CENTRE ORSTOM DE CAYENNE

NOTE SUR L'EQUIREPARTITION DES DEBITS ENTRE

LES DEUX UNITES DE TRAITEMENTS

(Alimentation eneau de CAYENNE - Station de la COMTE)

SITUATION au 26 Octobre 1970

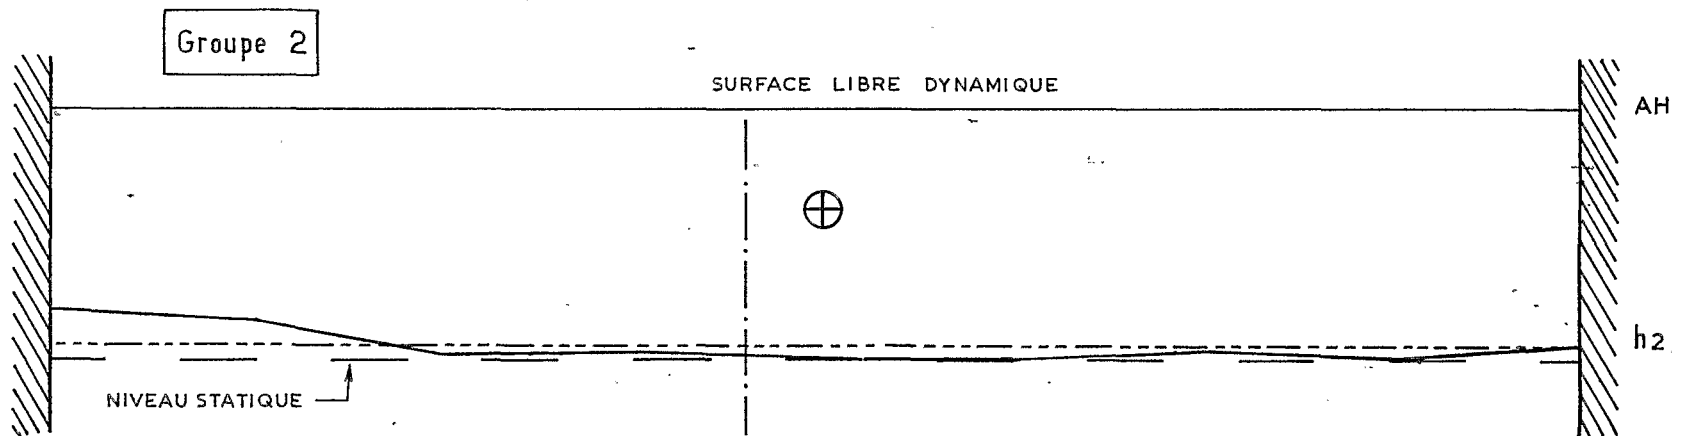
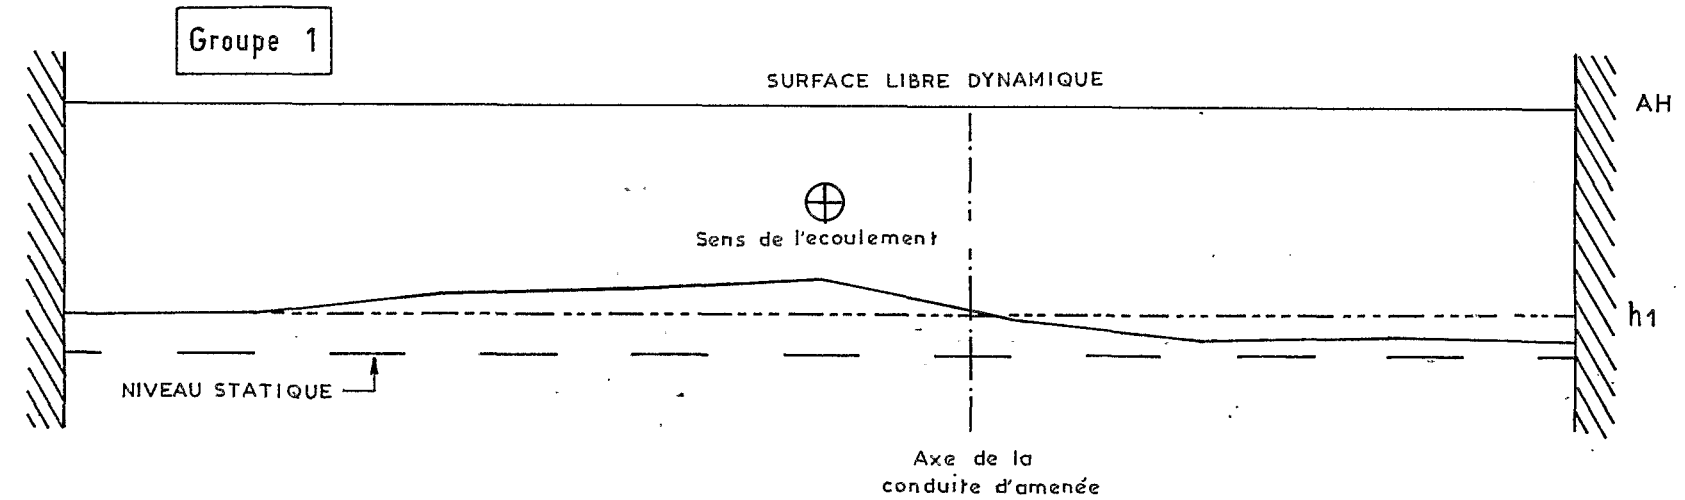
Un relevé en date du 26 Octobre montre que la répartition entre les deux unités, assurée par deux déversoirs rectangulaires, ne peut être équitable par suite du profil gauche des lames entraînant des écarts de l'ordre du centimètre entre les points hauts et les points bas.

Supposons, par approximation, que la lame du déversoir est équivalente à une lame rectiligne ayant pour côte la moyenne des côtes de la lame réelle. Si le niveau statique est pris comme référence, ces côtes seront :

$$h_1 = 3,5 \cdot 10^{-3} \text{ mètre}$$

$$h_2 = 2,0 \cdot 10^{-3} \text{ mètre}$$

$$Q_1 = 34 \text{ l/s.}$$

$$Q_2 = 41 \text{ l/s.}$$

En conclusion, la première modification à apporter serait de remplacer ces lames, par de nouvelles lames rectilignes. Puis de les niveler de sorte qu'elles soient non seulement parfaitement horizontales, mais aussi à la même côte.

SITUATION au 2 Novembre 1970

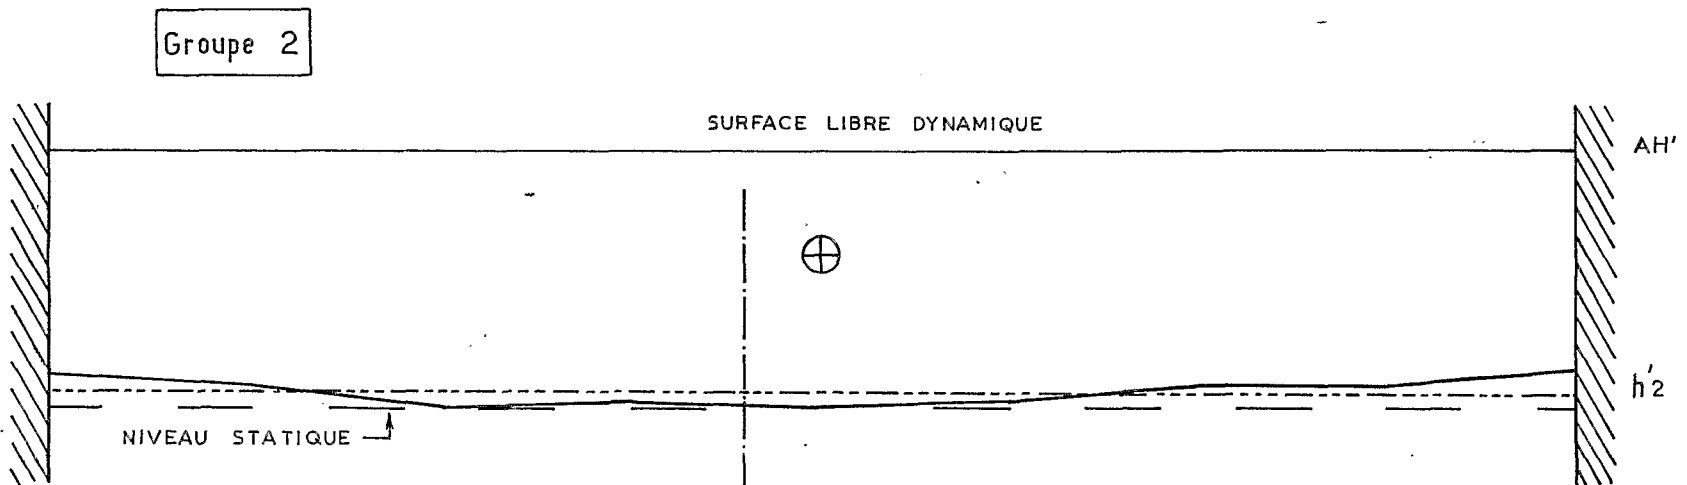
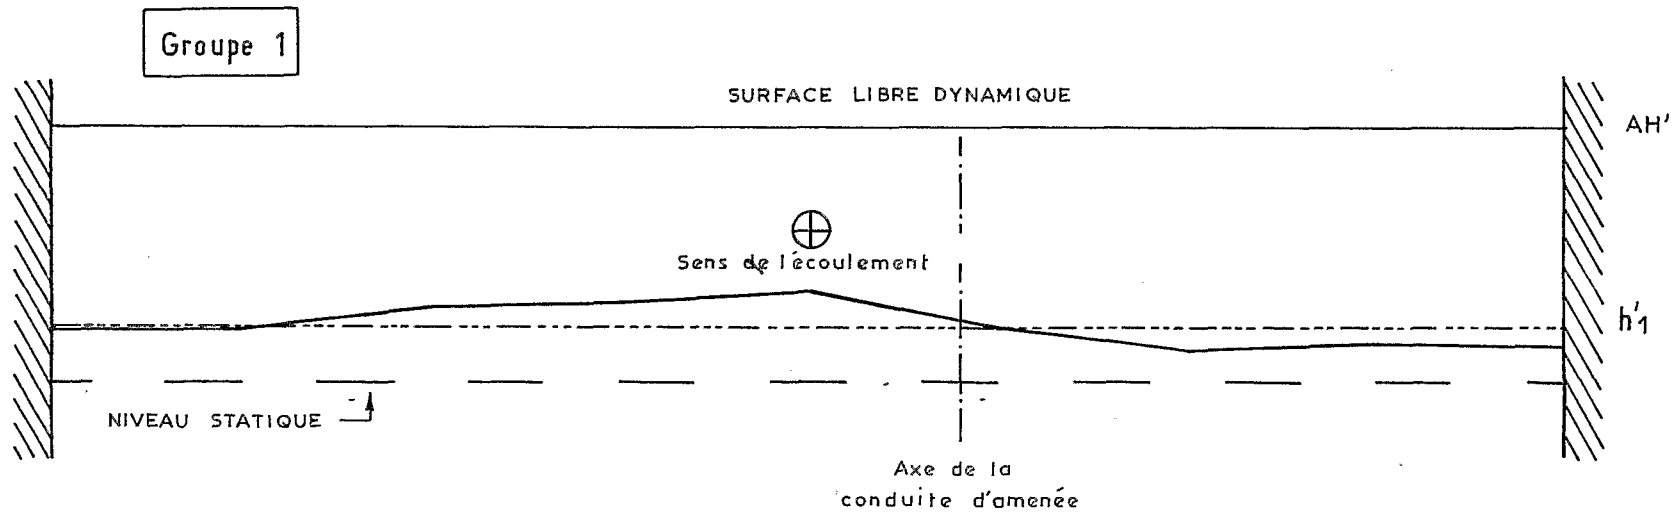
Un deuxième relevé en date du 2 Novembre fait observer une modification de la position de la lame, intervenue entre ces deux dates.

En posant les mêmes hypothèses que dans le premier cas, nous avons :

$$H' = 34 \cdot 10^{-3} \text{ mètre}$$

$$h'_1 = 7,5 \cdot 10^{-3} \text{ mètre}$$

$$h'_2 = 2,3 \cdot 10^{-3} \text{ mètre}$$

Si nous gardons la configuration actuelle, postérieure au 2 Novembre, les pourcentages de débits accusent un écart par rapport à leur valeur normale de 7 % ce qui entraîne des anomalies dans le traitement des eaux.

Or le réglage actuel des lames entraîne une inégalité des temps de traitement dans les deux groupes :

Si l'on s'intéresse au débit instantané de l'installation, facilement mesurable à partir de ce déversoir, il conviendrait aussi d'affûter légèrement ces lames à leur partie supérieure.
